花都区CA1002规划管理单元控制性详细规划调整通告附图

审批单位：广州市花都区人民政府
审批时间：2025年3月27日
审批文号：花府函〔2025〕68号

原控规示意图

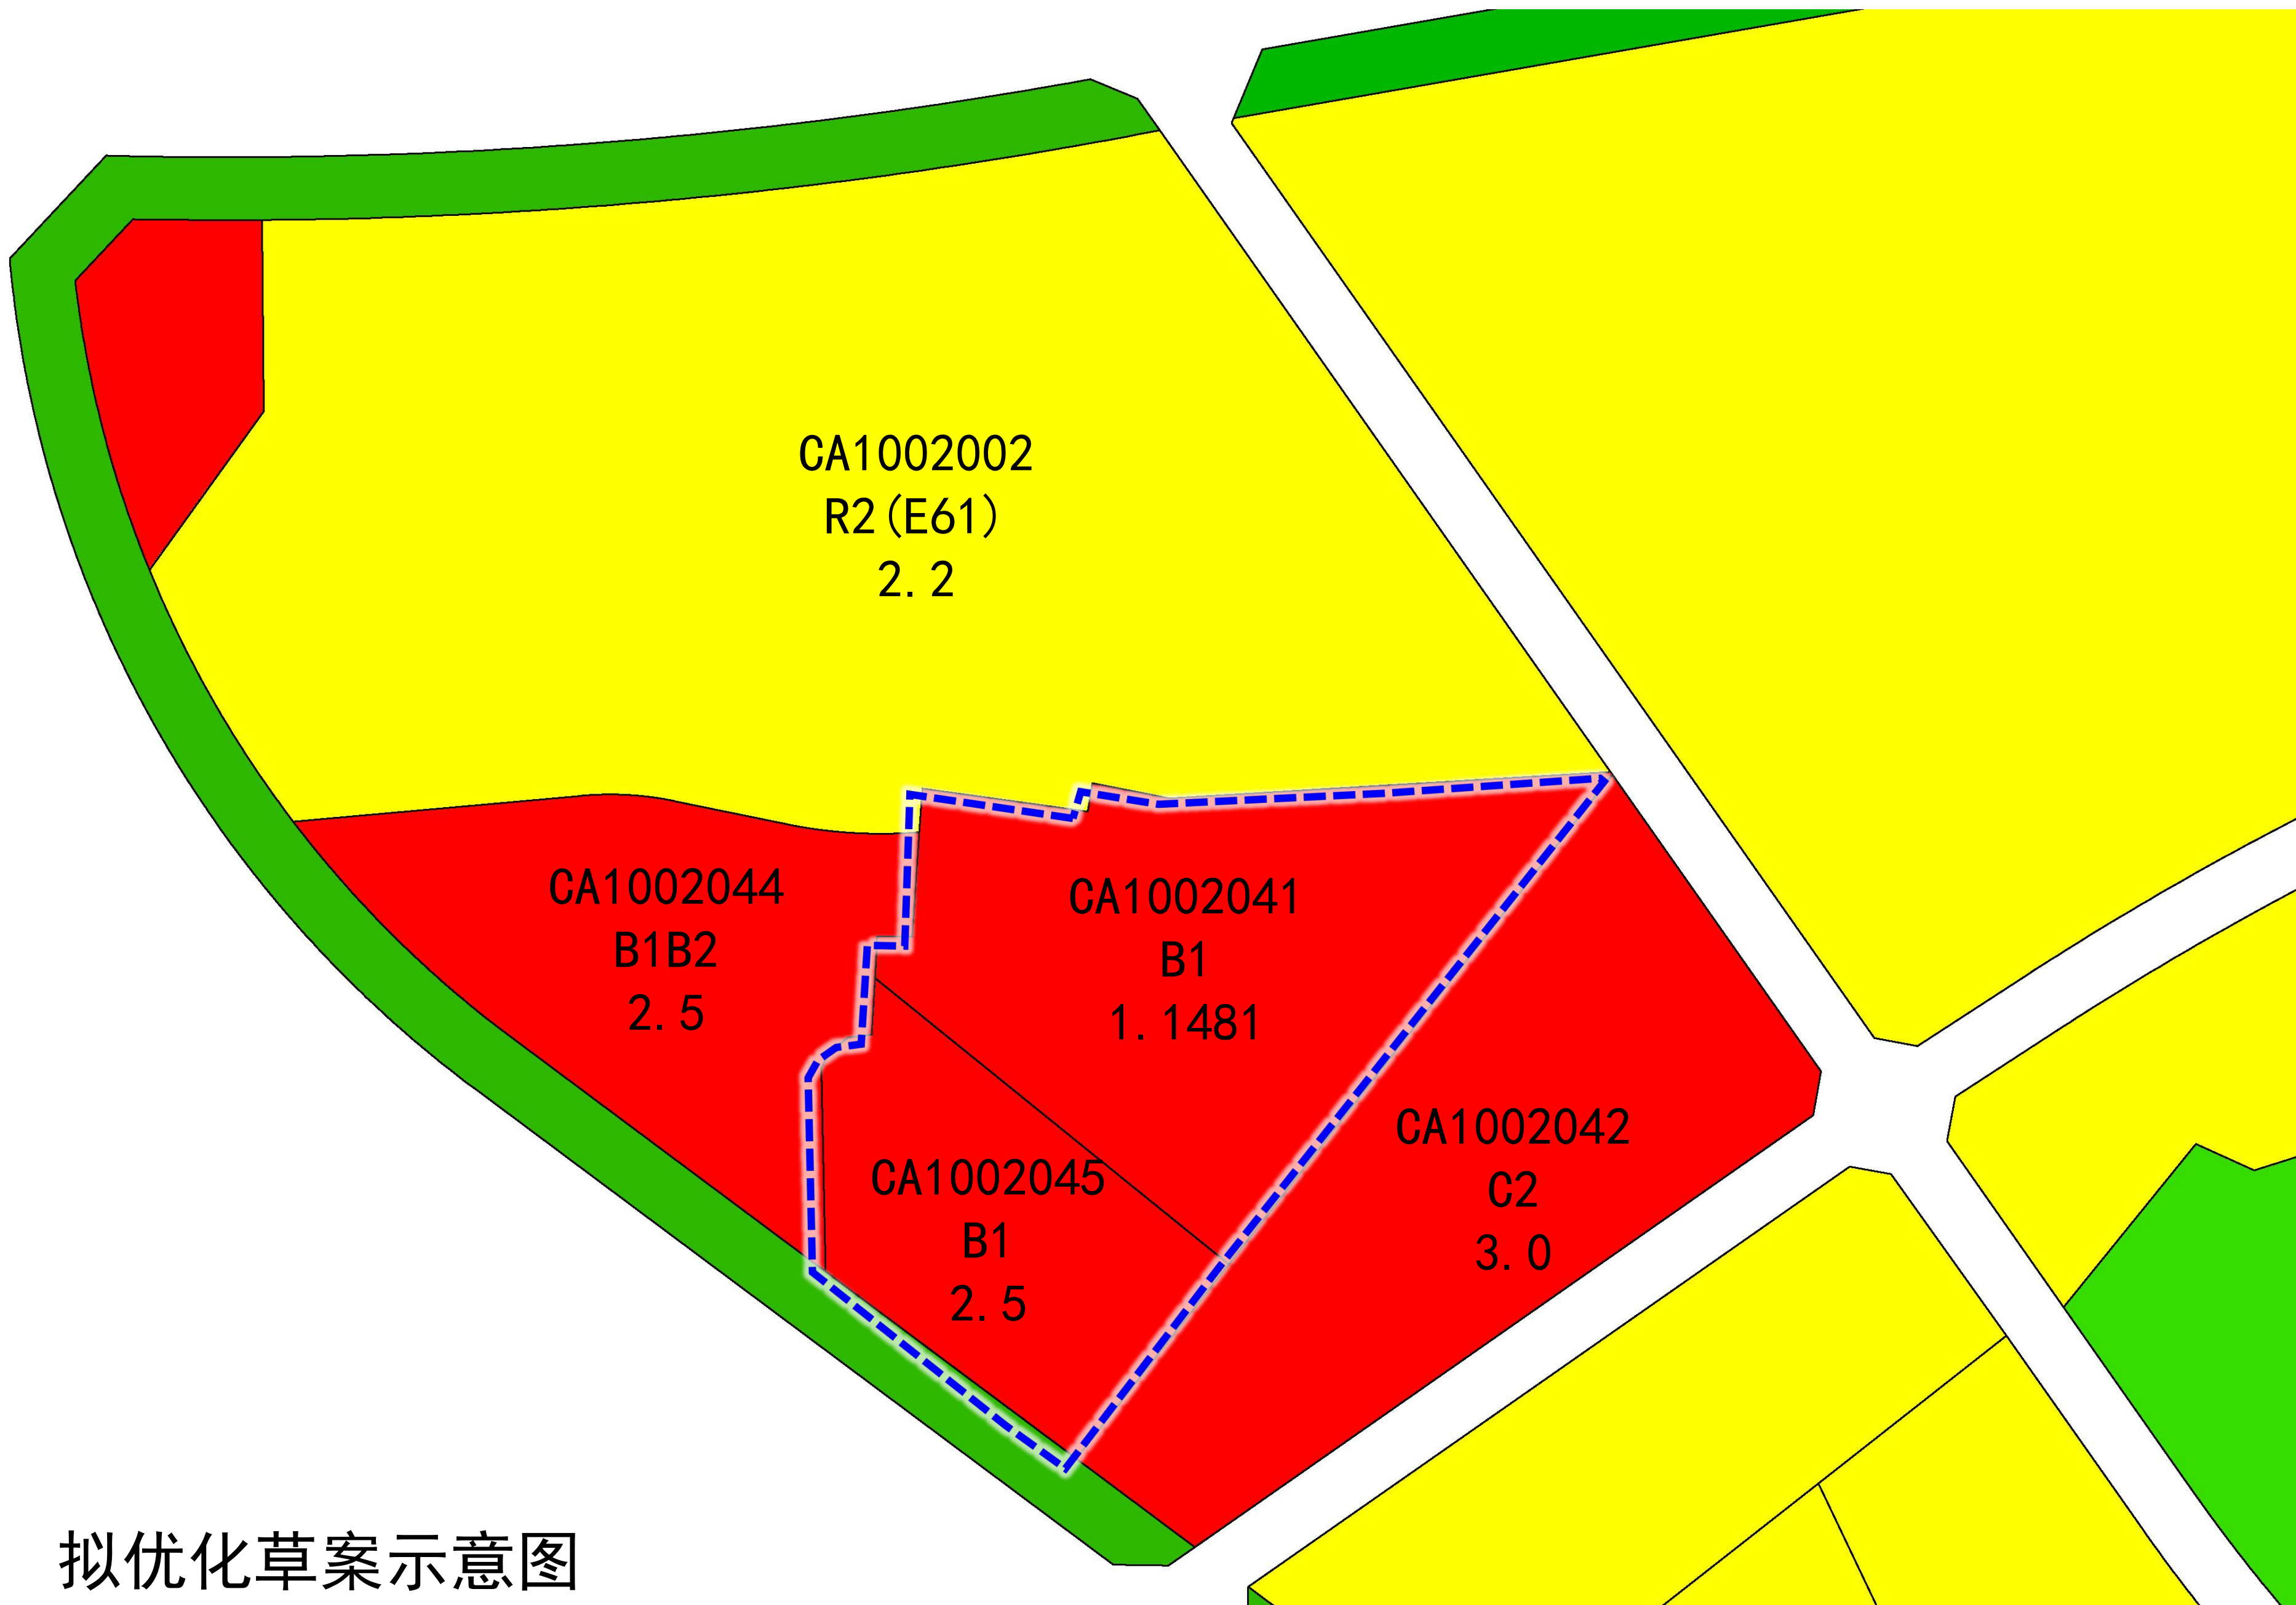
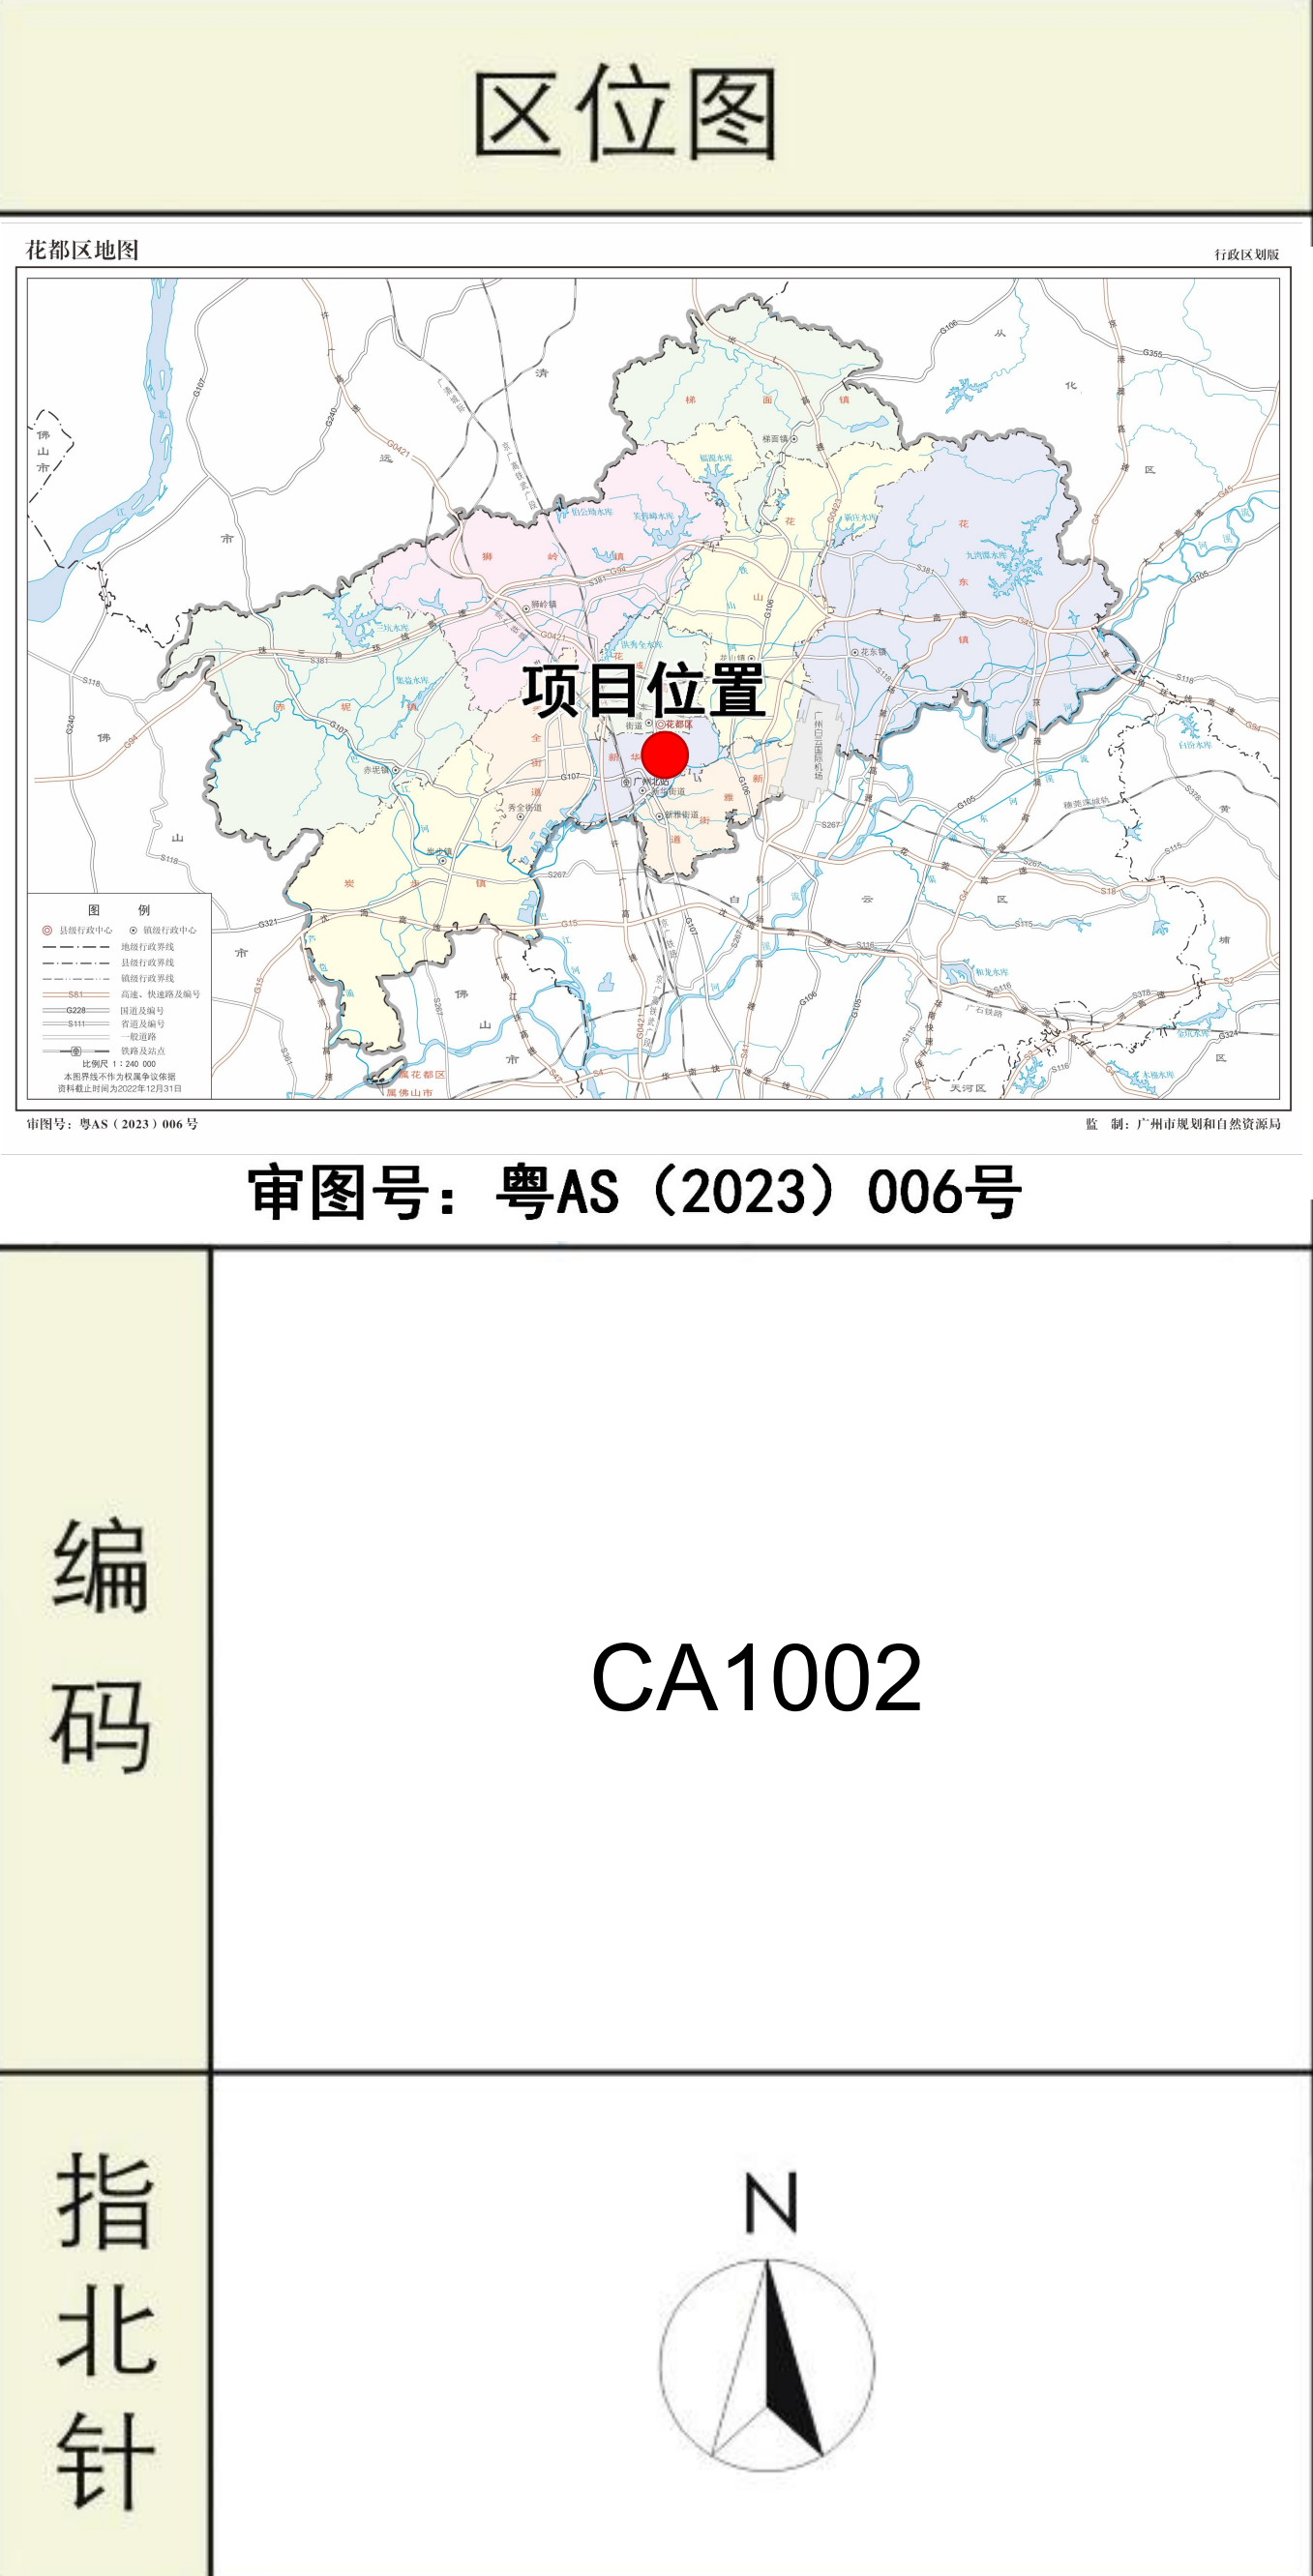
①根据权属情况，将CA1002041地块拆分为CA1002041、CA1002045地块，分割用地使用权，CA1002045地块以出让方式入市流转。

②拆分后，CA1002041地块用地性质优化为商业设施用地(B1)，容积率 ≤ 1.1481 ，建筑密度 $\leq 38\%$ ，绿地率 $\geq 35\%$ ，停车泊位21泊；CA1002045地块用地性质优化为商业设施用地(B1)，容积率2.5，建筑密度 $\leq 44\%$ ，绿地率 $\geq 20\%$ ，停车泊位173泊。
